# COMUNE DI CARAGLIO

# PIANO REGOLATORE GENERALE

## VARIANTE STRUTTURALE 1

### OSSERVAZIONI E CONTRODEDUZIONI VS1

Estratto fuori scala tav.4.1 PTPP adottato

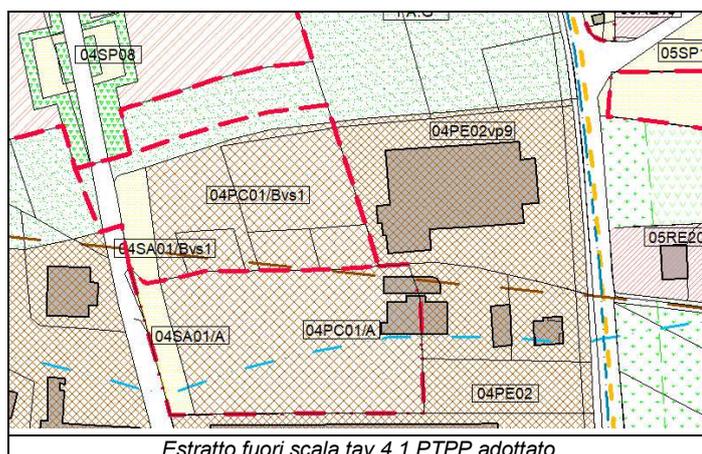
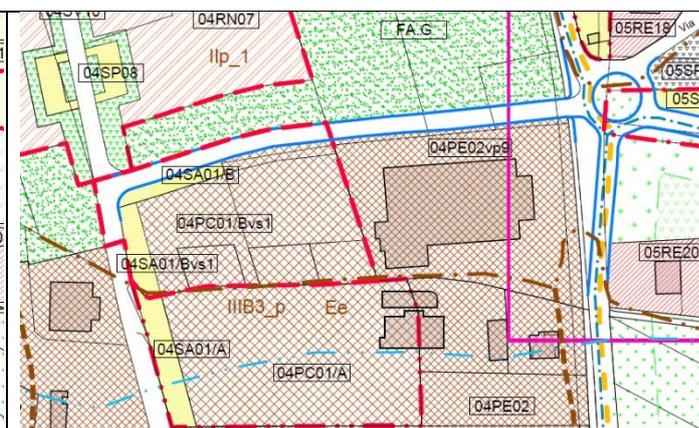
1	<b>Giordano</b> <b>Prot. 9702 - 06/07/2022</b>	Zona di PRG : 04PC01/B e 04SA01/B
Sintesi osservazioni	Controdeduzioni	
<p>Richiesta</p> <ol style="list-style-type: none"> <li>1. eliminazione intera area FA.G all'interno della perimetrazione del P.E.C. posta a nord del lotto, in modo da realizzare una nuova strada di accesso carraio e pedonale alla proprietà, indispensabile per la logistica, viabilità interna e conseguente sviluppo aziendale;</li> <li>2. estensione della zona 04PC01/B sull'intero lotto in sostituzione dell'area FA.G;</li> <li>3. possibilità di realizzazione dell'area 04SA01/B sul proseguimento degli esistenti parcheggi pubblici e non inclinata verso la zona 04PC01/B, in modo da salvaguardare la regolarità del lotto di intervento necessaria allo sviluppo aziendale; per garantire i dovuti standard urbanistici si prospetta la collocazione dell'area 04SA01/B anche lungo il tratto di strada del nuovo accesso carraio e pedonale alla proprietà in oggetto;</li> <li>4. riposizionamento parziale della perimetrazione del P.E.C. lungo il lato ovest, in modo da stralciare la modesta porzione di "area FA.G" appartenente ad altra proprietà.</li> </ol>	<p>Parzialmente accolta</p> <p>La richiesta viene parzialmente accolta con le seguenti precisazioni:</p> <ol style="list-style-type: none"> <li>1- accogliimento parziale con eliminazione dell'area FA.G al fine del ripristino della previsione viabilistica di collegamento tra la v. Bernezzo e la futura prosecuzione della v. Balbis in ragione delle mutate condizioni infrastrutturali previste per il contesto ad est della v. Bernezzo. La nuova viabilità del SUE RN12 proposta dalla Regione, consente infatti una più agevole connessione dell'area produttiva in oggetto, come anche delle future aree residenziali a nord, con la viabilità della SP422 ad est. In questo quadro delle infrastrutture mutato la viabilità in oggetto, che viene reintegrata, costituisce un logico completamento della rete locale garantendone una maggiore fluidità,</li> <li>1- non accogliimento in ragione del ripristino della viabilità di cui al punto 1 e dei servizi ad essa prospicienti, che ne consentono l'aumento, ma la riportano alla soluzione attualmente vigente,</li> <li>2- accolta con ridefinizione dell'area 04SA01/b nella posizione richiesta e riduzione della stessa lungo la nuova viabilità, ove potrebbe ancora trovare posto l'accesso carraio proposto da richiedente,</li> <li>3- accolta con stralcio dell'area in FA.G appartenente ad altra proprietà e ricadente in SUE.</li> </ol>

Modifiche cartografiche o normative	<p>Perfezionamento cartografico</p> <p>tavola 4.1- Concentrico- sviluppi del piano relativi ai territori urbanizzati ed urbanizzandi e ai dintorni di pertinenza ambientale</p> <p>tavola 3.1- Assetto generale – Tavola di Sintesi: intero territorio comunale con: classi di idoneità geologica, fasce di rispetto e zone soggette vincoli, curve di livello, indicazione dell'abitato e delle zone di aree</p>

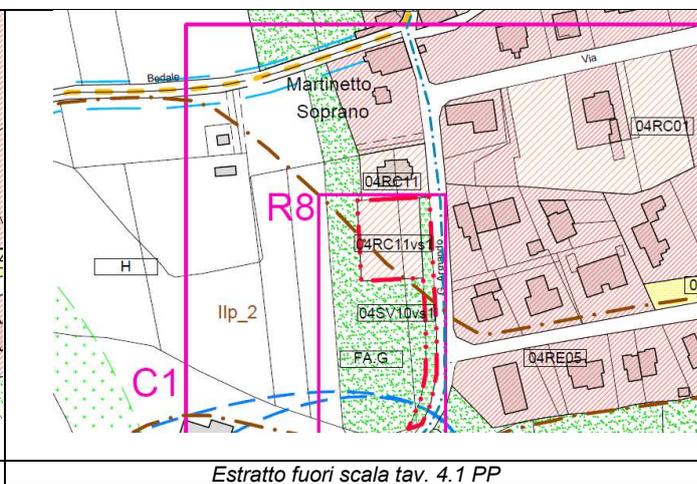
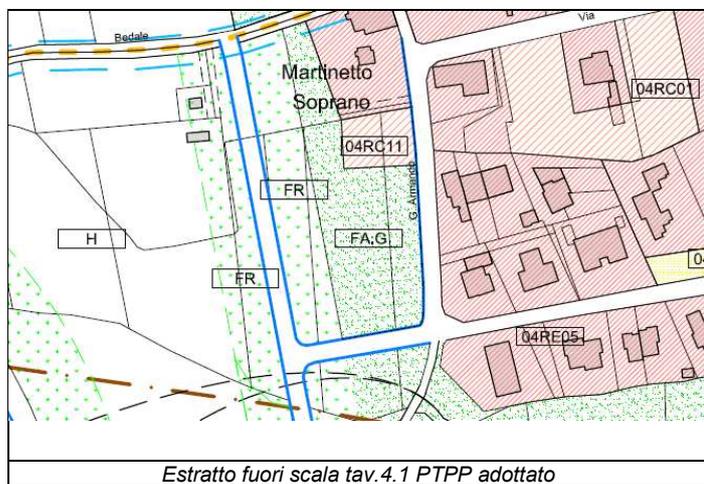
2	Aime Prot. 10429- 19/7/22	Zona di PRG : 04RC11
Sintesi osservazioni	Controdeduzioni	
<p>Richiesta</p> <ul style="list-style-type: none"> <li>recepimento di proposta di variante già sottoposta in manifestazione con ampliamento area 04RC11</li> <li>disponibilità alla cessione / urbanizzazione della parte esterna al nuovo ambito che potrà essere reso edificabile a parità di nuova superficie edificabile richiesta (1984 mq) . L'area a servizi proposta permetterà l'estensione della pista ciclabile esistente realizzata con Convenzione urbanistica rep.87649 del 30/09/2014 e approvata con Delibera della Giunta Comunale n.159/2014.</li> </ul>	<p>Parzialmente accolta</p> <p>La richiesta è accolta parzialmente introducendo un'area a destinazione residenziale di completamento (04RC11vs1) a lato di quella preesistente, recentemente già realizzata (04RC11), modificando in misura contenuta la precedente Proposta Tecnica di Progetto Preliminare al fine di poter estendere, di concerto con l'Amministrazione, la pista ciclabile di cui alla citata Convenzione.</p>

Modifiche cartografiche o normative	<p>Perfezionamento cartografico</p> <p>tavola 4.1- Concentrico- sviluppi del piano relativi ai territori urbanizzati ed urbanizzandi e ai dintorni di pertinenza ambientale</p> <p>tavola 3.1- Assetto generale – Tavola di Sintesi: intero territorio comunale con: classi di idoneità geologica, fasce di rispetto e zone soggette vincoli, curve di livello, indicazione dell'abitato e delle zone di aree</p> <p>Scheda area normativa n.05/09</p>

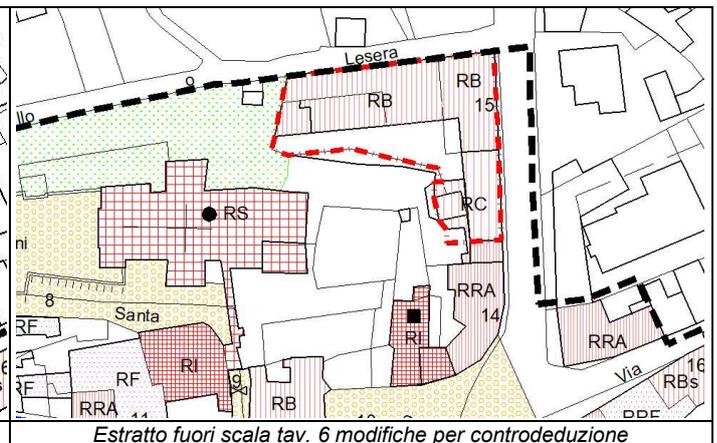
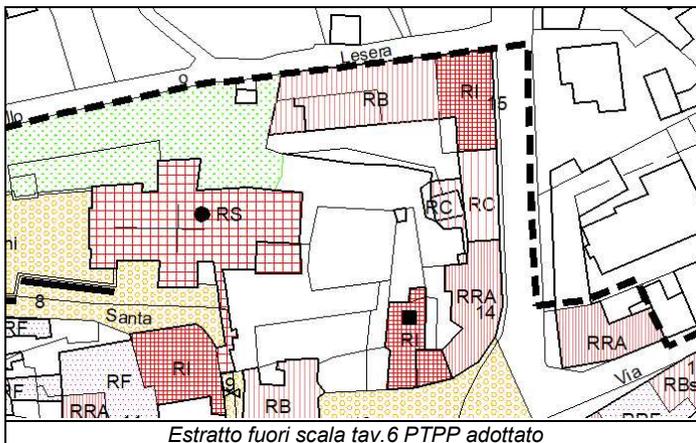
3	<b>Delfino, Belliardo, Belliardo, Belliardo</b>	
	Prot. 10660- 25/7/22	Zona di PRG : 01RS24 -Centro Storico
Sintesi osservazioni	Controdeduzioni	
<p>Richiesta</p> <p>Modifica della destinazione urbanistica per la porzione soggetta a RI (in giallo su richiesta) concedendo la possibilità di poter eseguire un intervento di ristrutturazione completo e radicale comprendente la demolizione e conseguente ricostruzione, anche subordinandolo ad un eventuale obbligo di riprodurre i caratteri architettonici tipici e tipologici e del centro storico, al fine di realizzare un intervento simile a quello eseguito recentemente sul Palazzo del Tramvai posto nella vicina piazza Martiri della liberta in pieno centro storico.</p>	<p>Parzialmente accolta</p> <p>L'osservazione viene accolta solo in parte poiché l'immobile ricade in centro storico, di cui costituisce parte del disegno di margine del fronte nord-est lungo la viabilità storica di accesso SP122 (c. Matteotti) e la v. Montebello, a completamento del sistema della Parrocchiale di San Giovanni Battista posta sulla rocca immediatamente soprastante.</p> <p>Si è quindi operata una rivalutazione delle indicazioni del vigente PRG effettuando i necessari sopralluoghi al fine di verificare gli attuali interventi previsti, perfezionandone le indicazioni, ma conservando il necessario e adeguato livello di tutela mediante RA-ristrutturazione edilizia di tipo 'a', stante la localizzazione e la tipologia dell'impianto delle strutture.</p>

Modifiche cartografiche o normative	<p>Perfezionamento cartografico tavola 6 - Centro Storico</p> <p>Aree di interesse ambientale e documentario</p> <p>Art. 25 comma 2.2 punto 5.15</p>

Estratto fuori scala tav.4.2 PTPP adottato

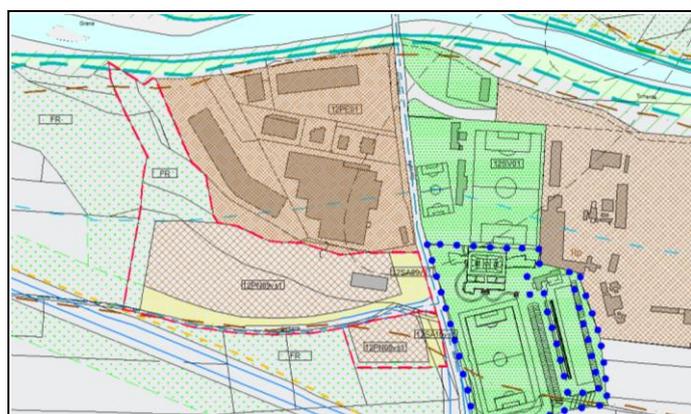
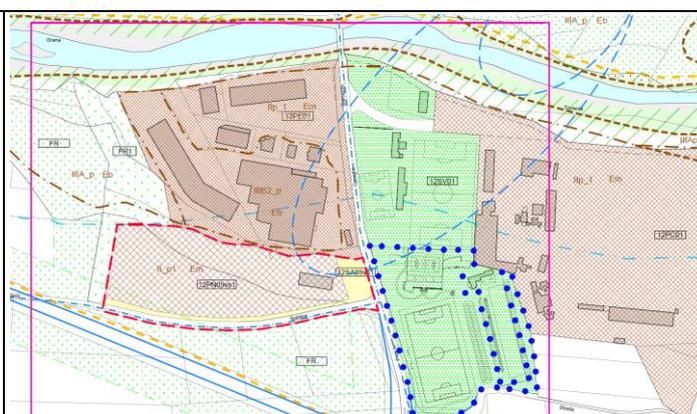
4	Donadio leg. rapp. Rotair spa, Parola Prot. 10740- 26/7/22	Zona di PRG : 12PN09VS1, 12SA09VS1
Sintesi osservazioni	Controdeduzioni	
<p>Richiesta</p> <p>1- separazione della scheda 34/3 in due parti  2- ampliamento della superficie della 12PN09vs1/12SA09vs1 per consentire edificazione di almeno 9000 mq di SC  3- riduzione della 12SA09VS1 al 10% della SF in relazione all'appartenenza ai comuni delle zone montane  4- riduzione della zona FR di compensazione optando per la realizzazione con altra soluzione delle compensazioni  5- ripermetrazione zona 12PE01 con recupero di porzione della 12PN09vs1  6- possibilità di accesso dalla strada comunale di Vallera in conseguenza della sua sistemazione  7- utilizzo della cartografia di rilievo fornita dall'osservante che adegua la viabilità comunale sdemanializzata</p>	<p>Parzialmente accolta</p> <p>1- accolta in ragione delle indicazioni del parere Regionale, con riduzione della scheda alla sola area Rotair superando ed accogliendo nei fatti la richiesta pervenuta  2- accolta con modifica parziale della perimetrazione della 12PN09VS1 e 12SA09VS1 in coerenza anche con le richieste operate dal parere Regionale  3- riduzione dell'area 12SA09vs1 in applicazione del disposto richiamato  4- accolta nel rispetto delle possibilità ammesse dalla disciplina generale per il reperimento delle aree di compensazione (art 45)  5- accolto il perfezionamento della perimetrazione  6- accolta la possibilità a seguito dell'ampliamento della viabilità in oggetto  7- accolta con perfezionamento della cartografia.</p>

Modifiche cartografiche o normative	<p>Perfezionamento cartografico</p> <p>tavola 4.2- Concentrico- sviluppi del piano relativi ai territori urbanizzati ed urbanizzandi e ai dintorni di pertinenza ambientale</p> <p>tavola 3.1- Assetto generale – Tavola di Sintesi: intero territorio comunale con: classi di idoneità geologica, fasce di rispetto e zone soggette vincoli, curve di livello, indicazione dell'abitato e delle zone di aree</p> <p>Scheda area normativa n.34/3</p>

Estratto fuori scala tav.3.1 PTPP adottato

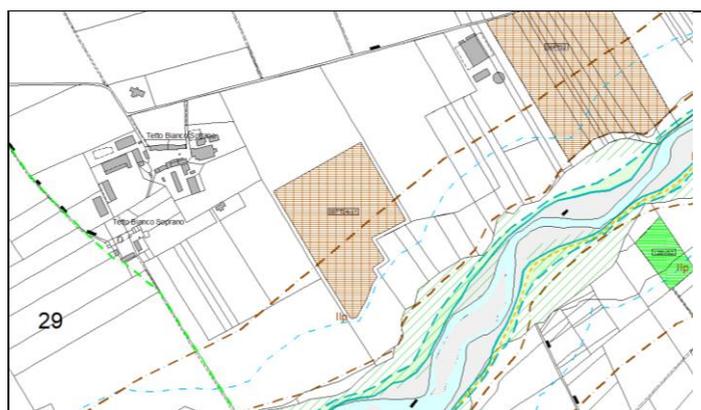
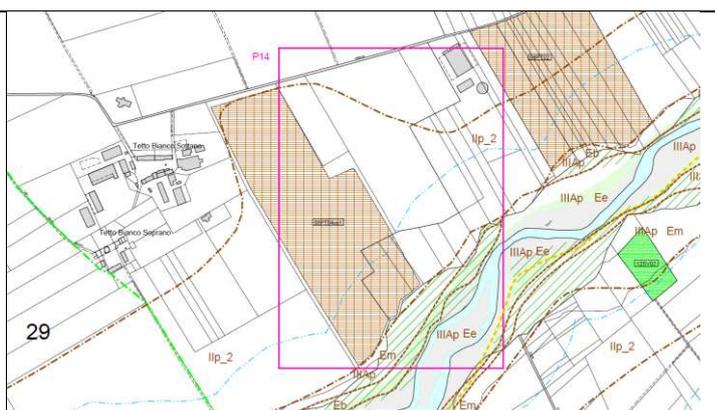
6	Tomatis	Zona di PRG : 08PT04
	Prot. 10870 - 28/7/22	
Sintesi osservazioni		Controdeduzioni
<p>Richiesta</p> <p>-mantenere la vigente destinazione PT sulla porzione della 08PT04 in proprietà e individuata al catasto terreni, foglio 29, mappale 200</p> <p>-inserimento in area "PT" della porzione di cava Tetto Bianco Sud in ampliamento, recentemente oggetto di autorizzazione provinciale (rif. Provvedimento autorizzativo Provincia di Cuneo n. 2426 del 27/06/2022).</p>		<p>Accolta</p> <p>Si operano i perfezionamenti richiesti alle aree 08PT04 in ragione della documentazione richiamata relativa al processo autorizzativo.</p>
Modifiche cartografiche o normative		<p>Perfezionamento cartografico tavola 3.1 Assetto generale – Tavola di Sintesi: intero territorio comunale con: classi di idoneità geologica, fasce di rispetto e zone soggette vincoli, curve di livello, indicazione dell'abitato e delle zone di aree</p>

Estratto fuori scala tav.4.2 PTPP adottato

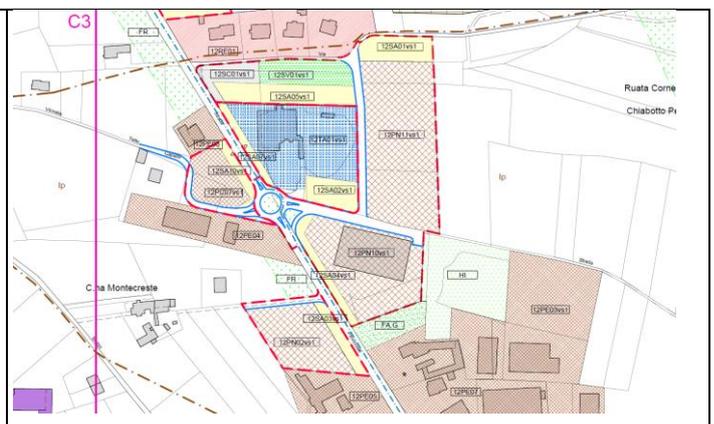
7	<b>Armando -leg rap Caraglio 2000</b> <b>Prot. 10004 - 1/8/22</b>	Zona di PRG : scheda 34/1 -12SV01vs1 e 12SA05vs1
Sintesi osservazioni	Controdeduzioni	
<p>Richiesta</p> <p>1-eliminazione dell'area 12SA01vs1  2-possibilità di parcheggio camper nelle aree 12SV01vs1 e 12SA05vs1  3-eliminazione delle compensazioni previste per il comparto in oggetto ai sensi della lr7/22</p>	<p>Parzialmente accolta</p> <p>1-parzialmente accolta con conferma dell'area 12SA01vs1 in quanto necessaria, ricordando che è comunque possibile ridefinirne la posizione in sede di PEC, e proponendone uno slittamento a nord ove potrebbe essere più utile ai fini del punto 2 seguente;  2-accolta con inserimento della destinazione d'uso richiesta per le aree 12SV01vs1 e 12SA05vs1  3-accolta in funzione del disposto normativo sovraordinato.</p>	
Modifiche cartografiche o normative	<p>Perfezionamento cartografico</p> <p>tavola 4.2- Concentrico- sviluppi del piano relativi ai territori urbanizzati ed urbanizzandi e ai dintorni di pertinenza ambientale</p> <p>tavola 3.1- Assetto generale – Tavola di Sintesi: intero territorio comunale con: classi di idoneità geologica, fasce di rispetto e zone soggette vincoli, curve di livello, indicazione dell'abitato e delle zone di aree</p> <p>Art.35_Norme per le aree produttive artigianali e industriali di nuovo impianto</p> <p>Scheda area normativa n.34/1</p>

Estratto fuori scala tav. 4.1 PTPP adottato

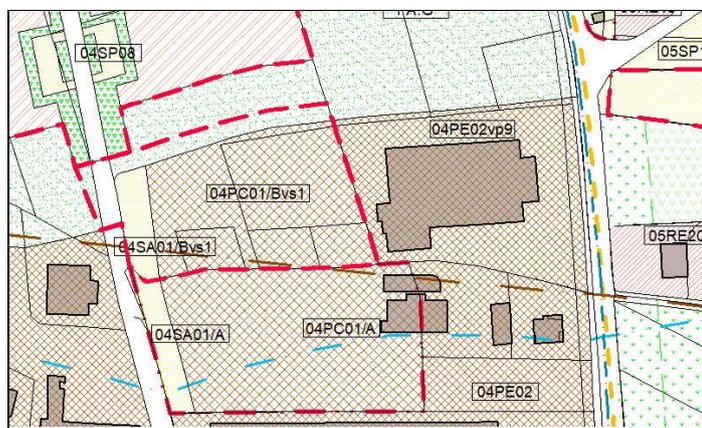
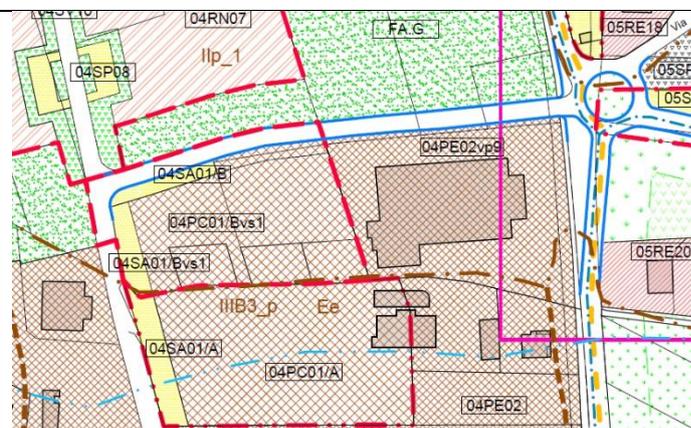
9	Nitardi, Ravaoli Prot. 10972- 29/7/22	Zona di PRG : 04RN07
Sintesi osservazioni	Controdeduzioni	
<p>Richiesta</p> <p>Mantenimento tracciato della viabilità prevista a partire da v. Bernezzo in direzione ovest fino al collegamento verticale tra le v. Mistral e Bianco, ai fini dello smaltimento del traffico veicolare e per delimitare la parte produttiva e quella residenziale</p>	<p>Parzialmente accolta</p> <p>La richiesta viene parzialmente accolta, in coerenza con l'osservazione 1, con il ripristino della previsione viabilistica di collegamento tra la v. Bernezzo e la futura prosecuzione della v. Balbis in ragione delle mutate condizioni infrastrutturali previste per il contesto ad est della v. Bernezzo. La nuova viabilità del SUE RN12 proposta dalla Regione, consente infatti una più agevole connessione dell'area produttiva in oggetto, come anche delle future aree residenziali a nord, con la viabilità della SP422 ad est. In questo quadro delle infrastrutture mutate, la viabilità in oggetto, che viene reintegrata, costituisce un logico completamento della rete locale garantendone una maggiore fluidità.</p>

Modifiche cartografiche o normative	<p>Perfezionamento cartografico</p> <p>tavola 4.1- Concentrico- sviluppi del piano relativi ai territori urbanizzati ed urbanizzandi e ai dintorni di pertinenza ambientale</p> <p>tavola 3.1- Assetto generale – Tavola di Sintesi: intero territorio comunale con: classi di idoneità geologica, fasce di rispetto e zone soggette vincoli, curve di livello, indicazione dell'abitato e delle zone di aree</p>

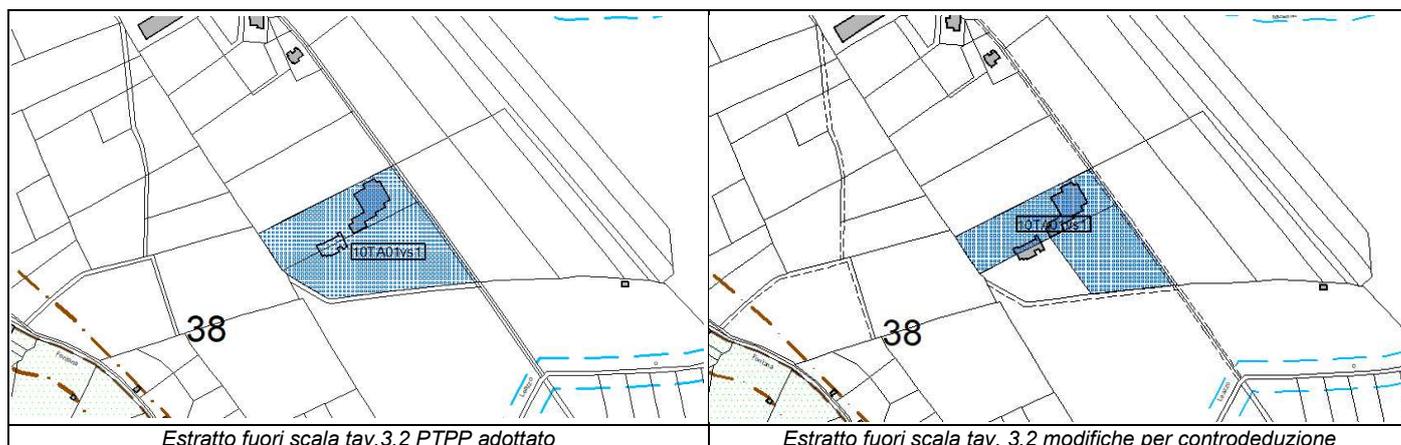
10	<b>Beltrami</b> <b>Prot. 11001- 1/8/22</b>	Zona di PRG : 10TA01
Sintesi osservazioni	Controdeduzioni	
<p>Richiesta</p> <p>Ridefinizione con riduzione dell'area di pertinenza dell'attività di cui all'area 10TA01</p>	<p>Parzialmente accolta</p> <p>L'area di pertinenza è a tutti gli effetti quella definita nella PTPP, come appare evidente dalla perimetrazione del lotto e dall'uso in essere.</p> <p>Tuttavia si rende necessario stralciarne la parte ovest, riportando la situazione allo strumento vigente, in ragione della rilevata assenza di conformità rispetto al progetto autorizzato per il fabbricato ad ovest e per il conseguente procedimento amministrativo che ne è derivato, come da eventi successivi l'adozione della Proposta Tecnica di Progetto Preliminare.</p>	
Modifiche cartografiche o normative	<p>Perfezionamento cartografico tavola 3.2-Assetto generale – Tavola di Sintesi: intero territorio comunale con: classi di idoneità geologica, fasce di rispetto e zone soggette vincoli, curve di livello, indicazione dell'abitato e delle zone di aree</p>

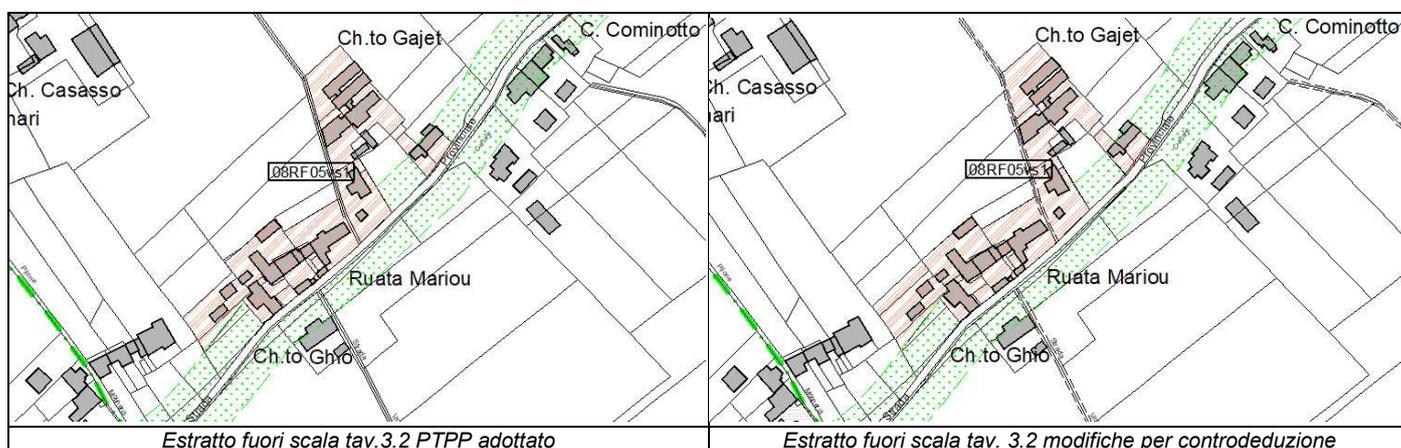
11	<b>Pomero</b>	Zona di PRG : H
	<b>Prot. 11003- 1/8/22</b>	
Sintesi osservazioni		Controdeduzioni
Richiesta Ampliamento di area RF presso Ruata Mariou		Accolta Si accoglie la richiesta con il perfezionamento molto contenuto del limite dell'area RF presso la località di Ruata Mariou.
Modifiche cartografiche o normative		Perfezionamento cartografico tavola 3.2-Assetto generale – Tavola di Sintesi: intero territorio comunale con: classi di idoneità geologica, fasce di rispetto e zone soggette vincoli, curve di livello, indicazione dell'abitato e delle zone di aree
